HVIDBOG

LOKALPLAN NR. 1305

BOLIGBEBYGGELSE VED BAKKEVEJ

Høringssvar SK LP1305 Bakkevej

Bemærkninger til renskapaciteten

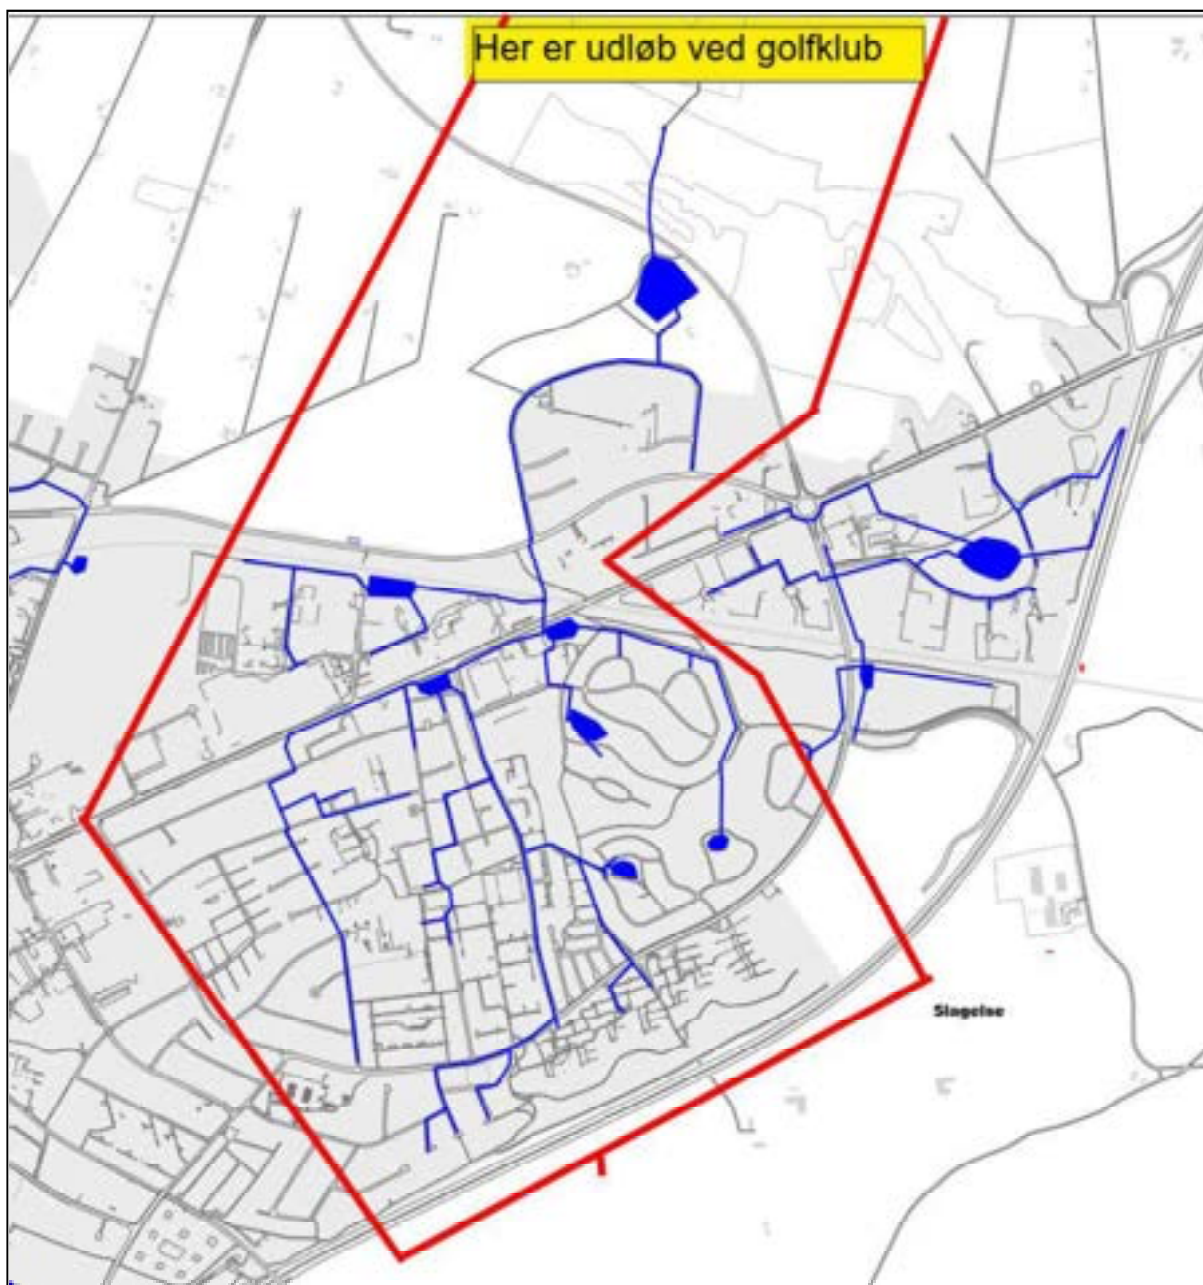
UFV har iagtaget, at der også er mulighed for at udvide rens kapaciteten i de opstrøms beliggende bassiner.

Dette kan anbefales, da en længere ledningsføring formentlig kan afkøle vandet.

Vore målinger viser, at vandet der tilgør Skovsø bassinet i tørre perioder er koldt og iltrigt. Derfor kunne det være hensigtsmæssigt at lede dette vand udenom Skovsø bassinet og direkte til recipienten. Men vore data er ikke gyldig ved regnvejs hændelser – så det skal undersøges grundigt.

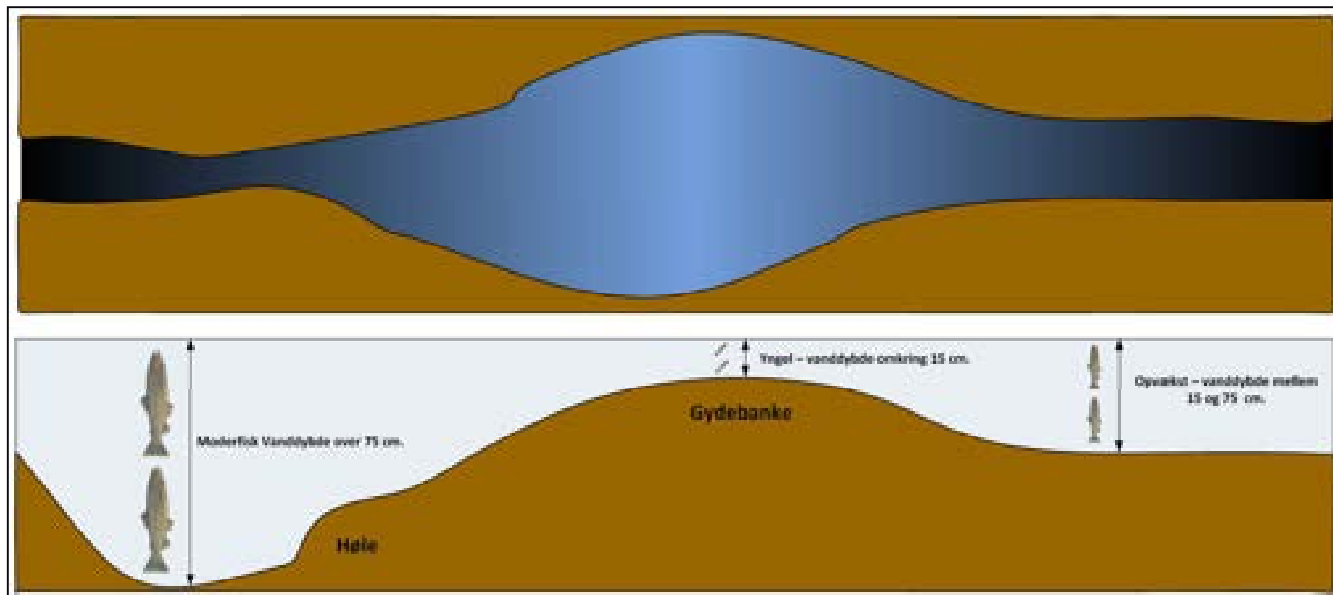
Vi ved at bassinet i dag med en volumen på ned til 300 kubikmeter reducerer iltindholdet til under 1 mg./L. svarende til en mætning ned til 5 % afhængig af temperatur.

Ørredens krav til ilt er en mætning på over 80 %.

Derfor skal det være et krav at dette overholdes.

Vi ved ikke, hvordan iltforholdene i et bassin på over 10.000 kubikmeter vil udvikle sig.
